AUSBAU- UND NEUBAUSTRECKE KARLSRUHE – BASEL
STADT OFFENBURG
PLANFESTSTELLUNGSABSCHNITT 7.1
STELLUNGNAHME ZUR ÜBEREINSTIMMUNG DES
SCHALLSCHUTZKONZEPTS ZUM ZEITPUNKT DER FRÜHEN
ÖFFENTLICHKEITSBETEILIGUNG IM JULI 2020
MIT DEN BESCHLÜSSEN DER 9. UND 10. SITZUNG DES
PROJEKTBEIRATS

BERATUNGSPAPIER 04
10009_BEP04_200803

PRÜFUNG DES SCHALLSCHUTZKONZEPTS FÜR DIE STADT
OFFENBURG ANHAND DER UNTERLAGEN ZUR FRÜHEN
ÖFFENTLICHKEITSBETEILIGUNG

Abbildung 1 Quelle: DB Netz AG, Frühe Öffentlichkeitsbeteiligung Stand Juli 2020

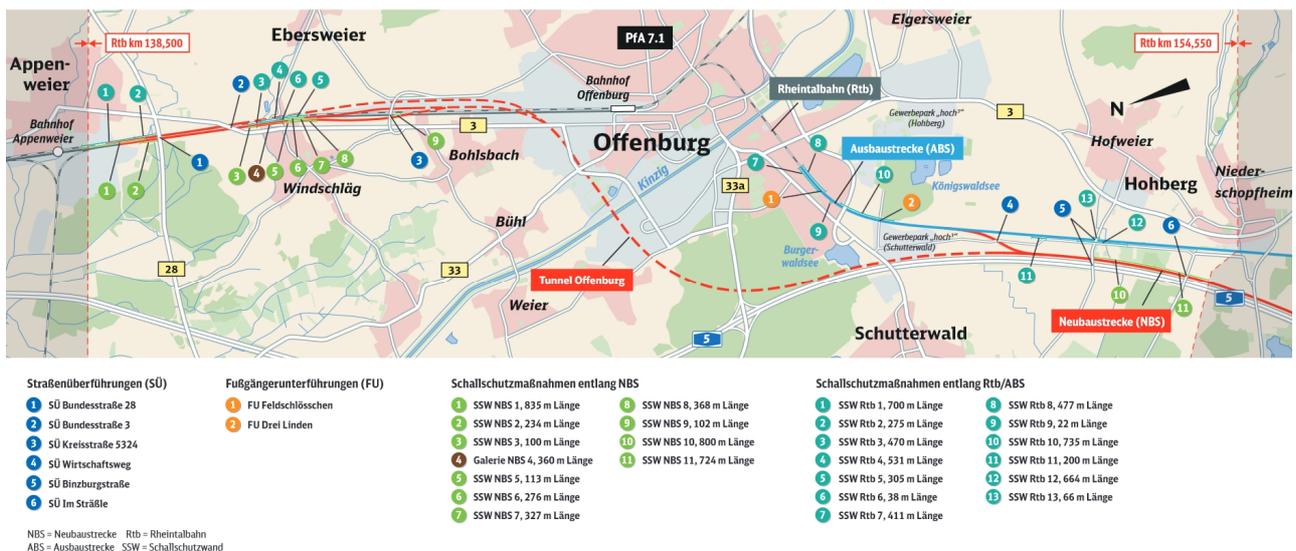
Die nachfolgende Abbildung zeigt die räumliche Abgrenzung des PfA 7.1 sowie die Lage, Länge und Höhe der Schallschutzwände und Galeriebauwerke.

Die Prüfung der schalltechnisch relevanten Unterlagen zur Frühen Öffentlichkeitsbeteiligung zum PfA 7.1 gelangt für die Stadt Offenburg zu folgendem Ergebnis. Eine abschließende Detailprüfung ist erst auf Basis der finalen Gutachten zur Planfeststellungsunterlage und des dann erarbeiteten finalen Schallschutzkonzepts möglich.

2. Im PfA 7.1 werden die Anforderungen des Vollschutzes (Einhaltung der Immissionsgrenzwerte der 16. BImSchV) durch aktive Schallschutzmaßnahmen (Schallschutzwände, Galerien und Schienenstegdämpfer) erfüllt.

3. Entlang der Rheintalbahn werden drei, über das rechtlich erforderliche Maß hinausgehende, Schallschutzwände zum Schutz der Wohnbevölkerung in Offenburg und Hohberg vorgesehen. Für diese Teilbereiche der Gemeinden besteht aufgrund des Ausbaus der Rheintalbahn kein Rechtsanspruch auf aktive Schallschutzmaßnahmen.
